SUPERINTENDENCIA DE INDUSTRIA Y COMERCIO			
RAD:	12-48063- -7	FECHA:	2013-12-27 08:55:37
DEP:	2020 DIRECCION DE NUEVAS CREACIONES	EVE:	378 FASE NACIONAL INCLUIDO CAPITULO I
TRA:	11 PCT-PATENTE DE INVENCION CAPITULOS I Y II	FOLIOS:	10
ACT:	519 PRESENTACION

Asunto: Radicación: 12-48063- -7
 Trámite: 11
 Evento: 378
 Actuación: 519
 Oficio: 23686
 Folios: 10

Título de la solicitud: “Producto fibroso y método y dispositivo para fabricar ese producto fibroso” (Ver Pág. 1 del Rad. N° 12-048063-00000-0000).

Fig. 10 del documento D1

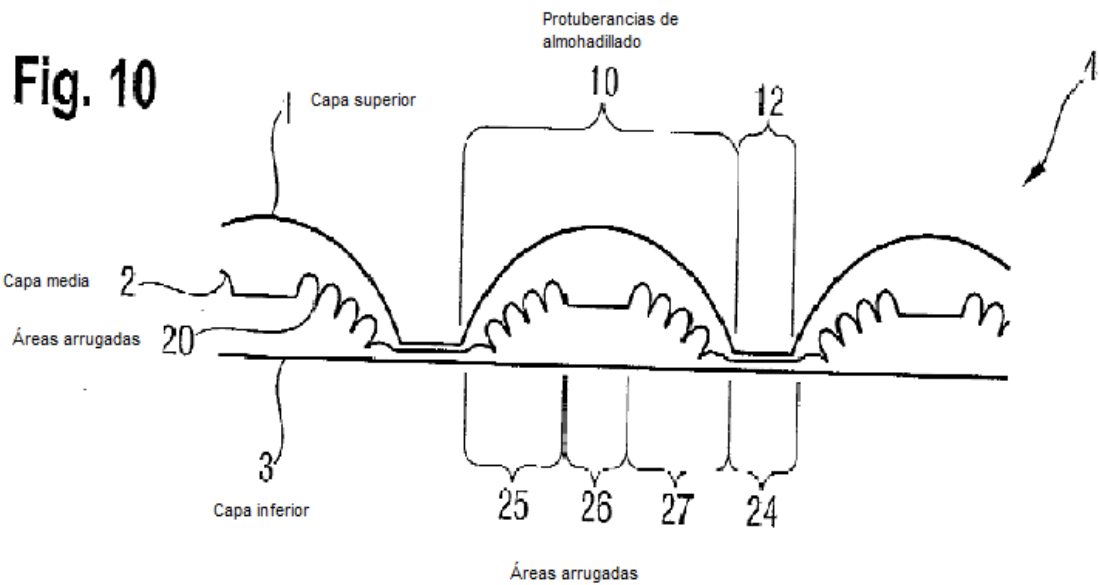
- al menos una hoja superior con un patrón de estampado formando cámaras similares a almohadillas al menos parcialmente rodeadas por primeras protuberancias de estampado o con segundas protuberancias de estampado;	una capa superior (1) que comprende protuberancias de almohadillado (10) formadas en la misma (Pág. 21, Reivindicación 13, Fig. 10).

De acuerdo con la tabla anterior, las características esenciales del producto de la reivindicación 1 habrían sido divulgadas previamente en el documento D1, por lo tanto, la materia reivindicada no es nueva.
